PA 5959/2022

Trata o presente de parecer técnico referente ao pedido de autorização para realização de reforma, em fls. 02, na edificação existente no lote classificação fiscal: 015.132.017 localizado na Travessa Adonias Filho, 20 – Centro – Santo André, pertencente ao Conjunto Residencial Comendador Mansueto Cecchi, bem tombado municipal, com homologação de tombamento publicada em 30/11/2018, fls. 1455, do PA 32198/2002.

PISO LAJE DA GARAGEM

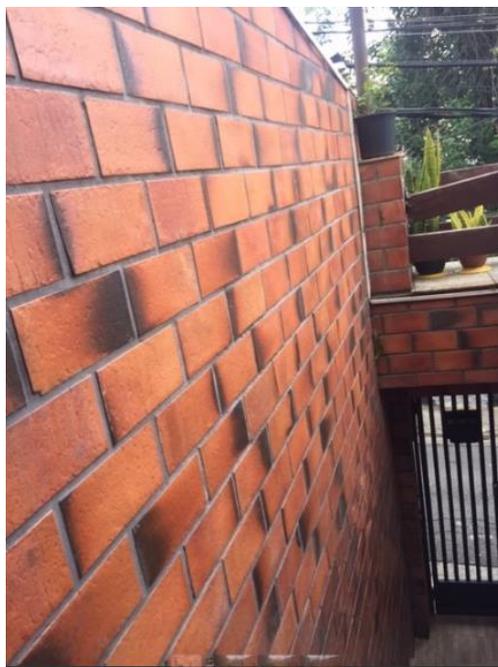
- rejunte de piso e parede;
